**Schema per l'istruttoria delle procedure di Valutazione di Impatto Ambientale
anche eventualmente integrate con la Valutazione di Incidenza**

Oggetto dello Studio di Impatto Ambientale è la verifica di compatibilità ambientale del progetto proposto dalla società Michele Energy S.r.l., relativo alla realizzazione di un impianto di produzione di energia da fonte eolica costituito da un aerogeneratore di potenza pari a 999 kW, da installare nel comune di San Marco dei Cavoti (BN) in località "Tamburino" e avente opere di connessione poste a breve distanza, in prossimità della stessa strada comunale che serve la turbina. In dettaglio, dall'aerogeneratore denominato SMC05 è prevista la posa di un cavidotto interrato di utenza per il collegamento dell'impianto al punto di connessione, costituito da una cabina di consegna (opera di utenza) e una cabina da destinare a E-Distribuzione (opera di rete), entrambe di progetto.

All.: Ortofoto delle aree

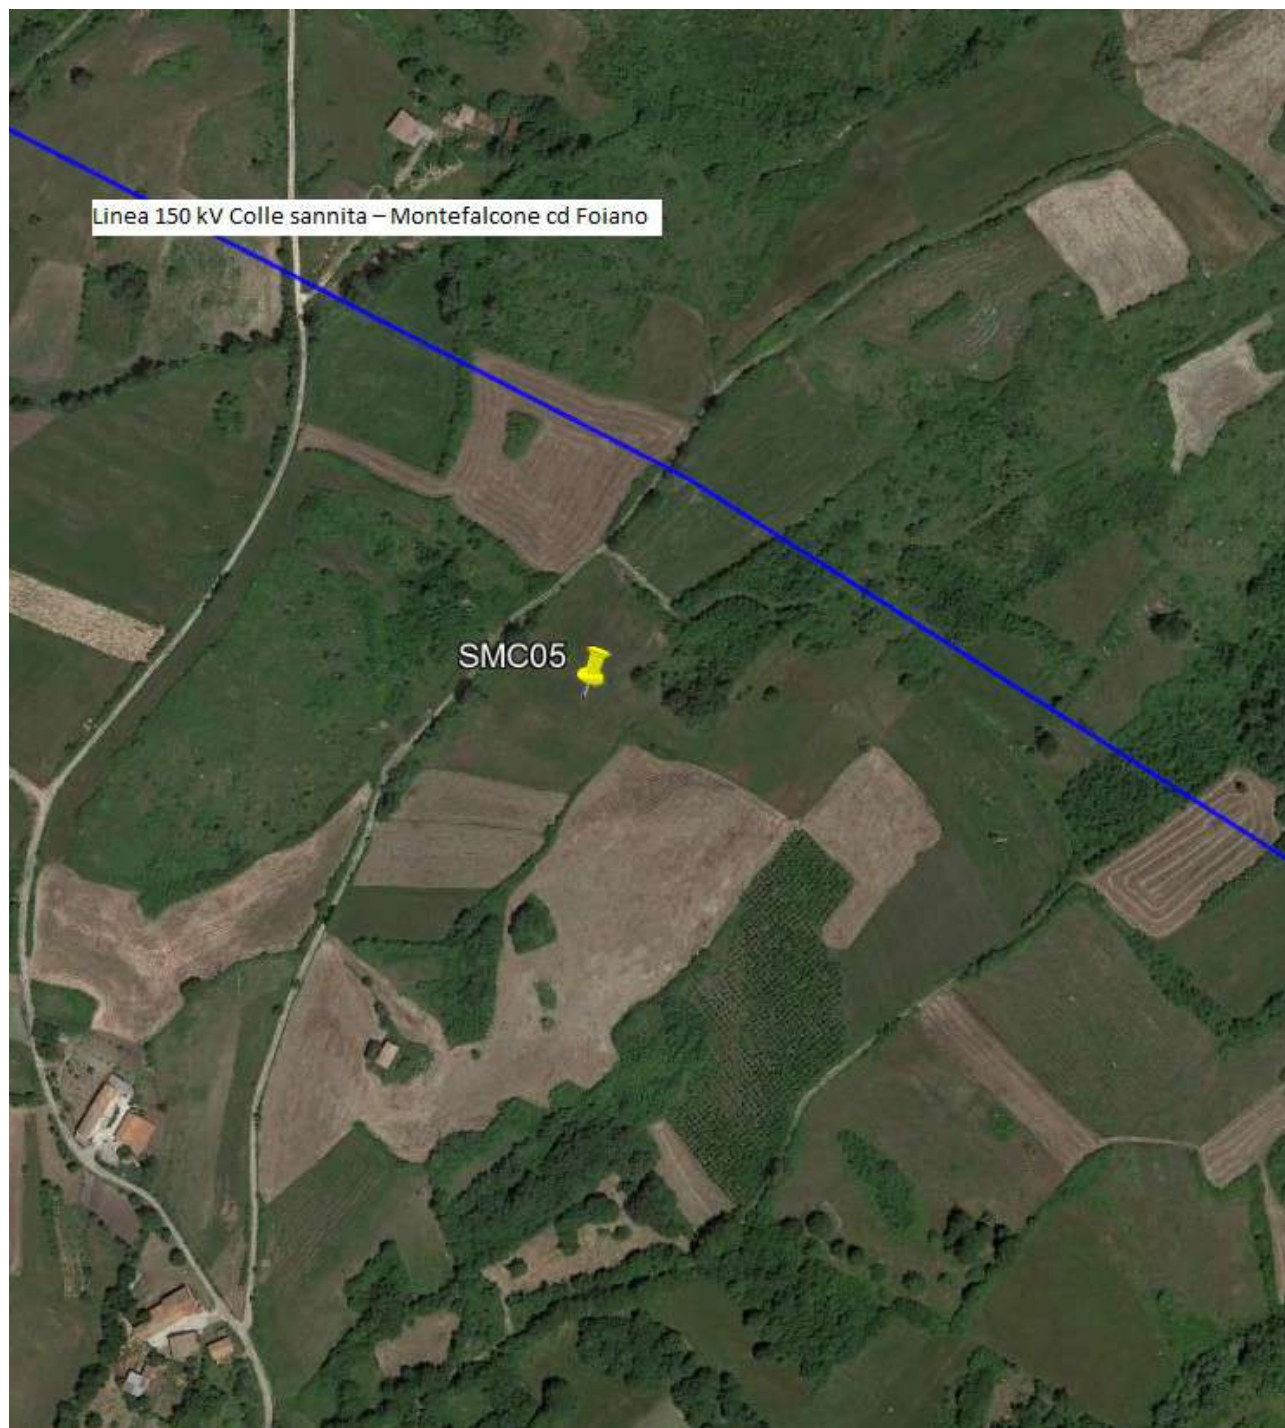
Detto ciò, Vi segnaliamo che dall'esame della documentazione è emerso che l'aerogeneratore è situato a distanze inferiori rispetto a quelle descritte sopra, al fine di verificare se le opere in progetto sono compatibili con la presenza del ns. esistente elettrodotto, Vi invitiamo a far pervenire copia del progetto, in cui dovrà essere possibile individuare con esattezza la posizione plano-altimetrica delle stesse (aerogeneratori, opere accessorie, aree di deposito ecc.) rispetto all'asse degli elettrodotti (per asse dell'elettrodotto si intende la retta passante per il centro dei sostegni).

- Dall'esame della nota suddetta si rileva che l'aerogeneratore SMC05 è situato ad una distanza pari a **125,15 m** dall'elettrodotto 150kV Collesannita – Montefalcone cd Foiano. Non è specificato se la distanza orizzontale suddetta è stata rilevata rispetto ai conduttori o rispetto all'asse dell'elettrodotto come richiesto nella precedente nota e risulta allegato solo un elaborato planimetrico.
